Bescheid

**über die Änderung und Ergänzung der
allgemeinen bauaufsichtlichen Zulassung
vom 16. Oktober 2013**

Z-33.4.1-115

"HAERING-WDV-System P-pastös"

Anlage 7

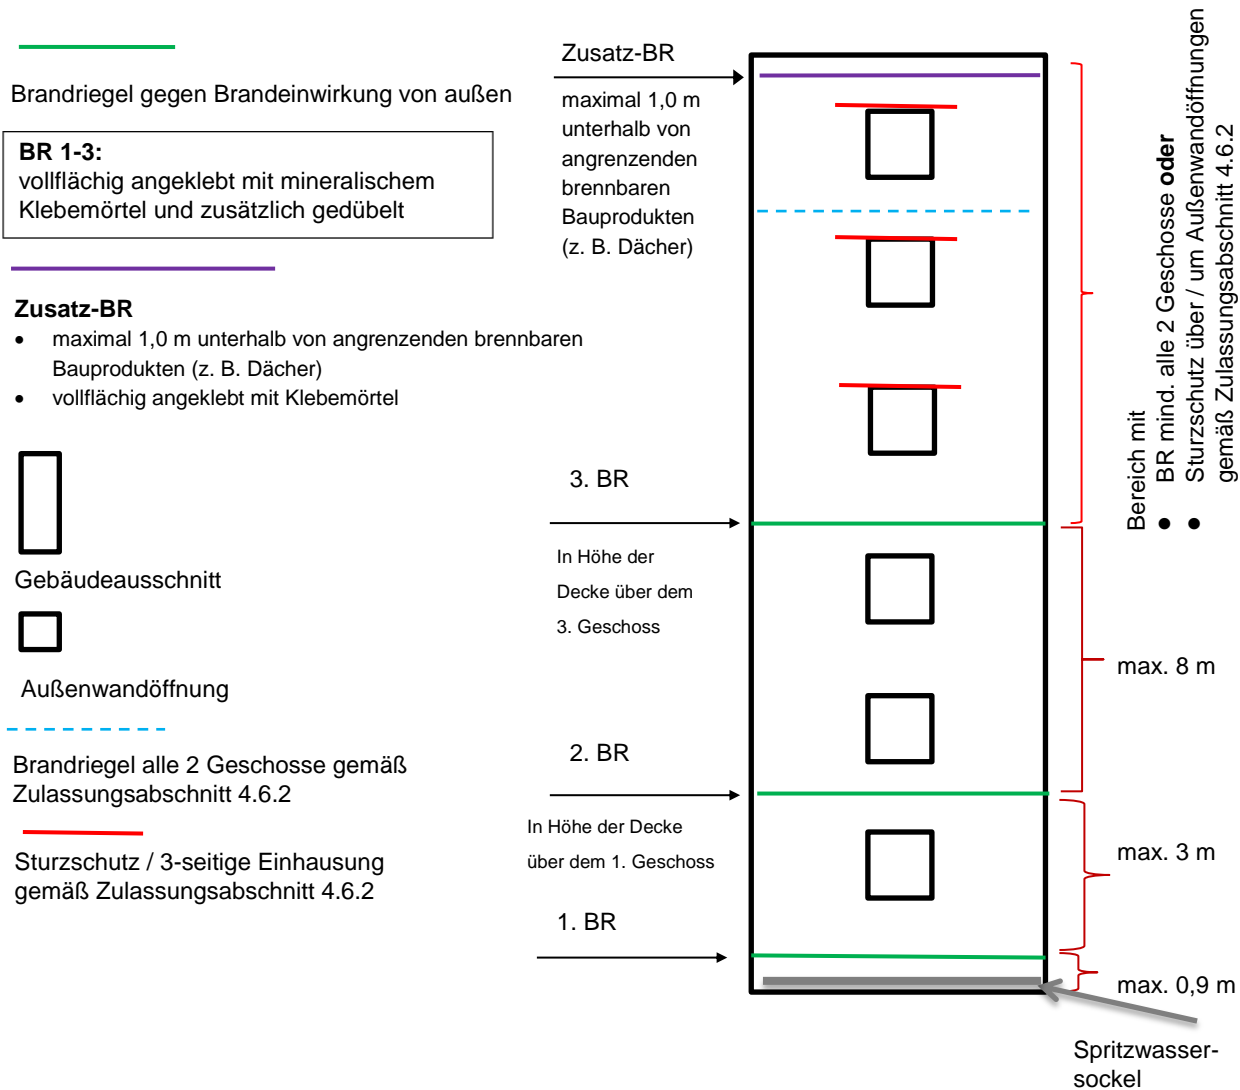
Für schwerentflammbare WDVS mit bis zu 300 mm dicken EPS-Platten müssen zusätzlich zu den in Abschnitt 4.6.2 enthaltenen Bestimmungen folgende konstruktiven Maßnahmen gegen eine Brandeinwirkung von außen ausgeführt werden (siehe Anlage 7):

1. ein Brandriegel an der Unterkante des WDVS bzw. maximal 90 cm über Geländeoberkante oder genutzten angrenzenden horizontalen Gebäudeteilen (z. B. Parkdächer u. a.)

2. ein Brandriegel in Höhe der Decke des 1. Geschosses über Geländeoberkante oder angrenzenden horizontalen Gebäudeteilen nach Nr. 1, jedoch zu dem darunter angeordneten Brandriegel mit einem Achsabstand von nicht mehr als 3 m. Bei größeren Abständen sind zusätzliche Brandriegel einzubauen.

3. ein Brandriegel in Höhe der Decke des 3. Geschosses über Geländeoberkante oder angrenzender horizontaler Gebäudeteile nach Nr. 1, jedoch zu dem darunter angeordneten Brandriegel mit einem Achsabstand von nicht mehr als 8 m. Bei größeren Abständen sind zusätzliche Brandriegel einzubauen.

4. weitere Brandriegel an Übergängen der Außenwand zu horizontalen Flächen (z. B. Durchgänge, -fahrten, Arkaden), soweit diese in dem durch einen Brand von außen beanspruchten Bereich des 1. bis 3. Geschosses liegen.

- Höhe ≥ 200 mm
- nichtbrennbare Mineralwolle-Lamellenstreifen, Baustoffklasse A1 oder A2 nach DIN 4102-1 bzw. Klasse A1 oder A2-s1, d0 nach DIN EN 13501-1, nicht glimmend, aus Steinfasern mit einem Schmelzpunkt von mindestens 1000°C geprüft nach DIN 4102-17, mit einer Rohdichte zwischen 60 und 100 kg/m³

- konstruktive Verdübelung mit zugelassenen WDVS-Dübeln, bestehend aus Dübelteller und Hülse aus Kunststoff sowie Spreizelement aus Stahl, Durchmesser des Dübeltellers ≥ 60 mm, Rand- und Zwischenabstände der Dübel: mindestens 10 cm nach oben und unten, maximal 15 cm zu den seitlichen Rändern eines Brandriegel-Streifenelements sowie maximal 45 cm zum benachbarten Dübel

Weiterhin ist ein Brandriegel (wie vorstehend beschrieben) maximal 1,0 m unterhalb von angrenzenden brennbaren Bauprodukten (z. B. am oberen Abschluss des WDVS unterhalb eines Daches) in der Dämmebene des WDVS anzuordnen. Dieser Brandriegel ist mit einem Klebemörtel vollflächig anzukleben.
